8 コンテナ船用プロペラの高次船尾変動圧力 (その2)

図 1 半径方向の循環分布 (標準状態)

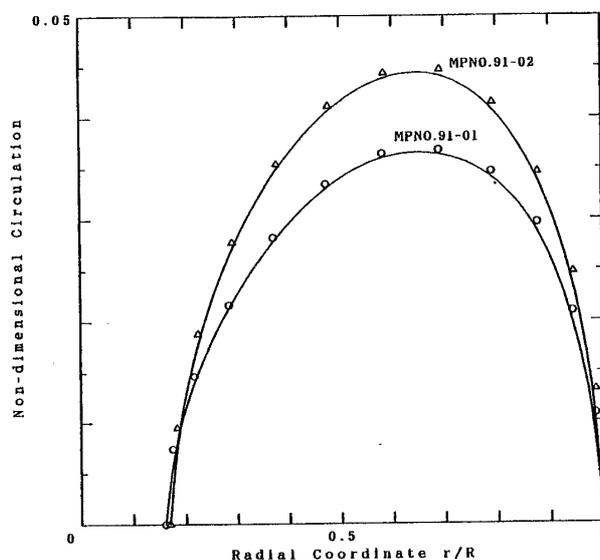
(1) おかげでこれまで不明とされてきた高次起振力にメスが入ったと感じておりますが、主題である tip vortex についてプロペラ相互間 (M. NO. 91-01 と 91-02) の相違がいま一つ掴めません。著者も「やや多い」という表現を使っておられますが、簡単なスケッチか、あるいは半径方向の循環分布の勾配 $d\Gamma/dr$ などによりもう少し具体的にお示しくださいませでしょうか。

【回答】 (1) 翼面上のキャビテーションを主としてスケッチされているために、チップボルテックスキャビテーションはしっかり描かれていません。真横からチップボルテックスキャビテーションを撮影した写真がありますので、それをかわりに写真 1(a), (b) に示しております。また、標準状態 (均一流中) における MPNO. 91-01/02 の半径方向循環分布 (揚力面計算結果) を図 1 に示しております。参考になれば幸いです。

図 2 プロペラ単独性能 (MPNO. 91-02) : 模型実験結果と推定値の比較

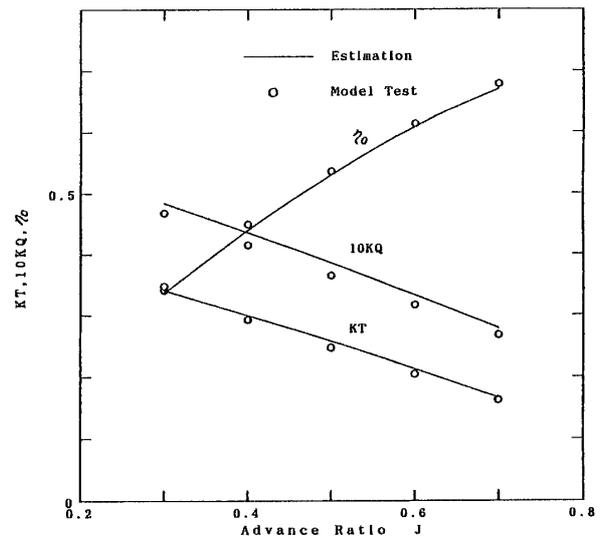
(2) この様な設計によって、推定されたキャビテーション範囲及び η_0 は模型試験結果と、どの様な対応だったのでしょうか。

(2) MPNO.91-01, 02キャビテーション範囲(最大発生位置付近)とプロペラ単独性能について、模型実験結果と推定値(キャビテーション範囲:非定常揚力面計算、プ

ロペラ単独性能 (MPNO. 91-02 のみ) : 系統試験結果 + 揚力面計算) の比較を図 1, 2 に示しました。参考になれば幸いです。
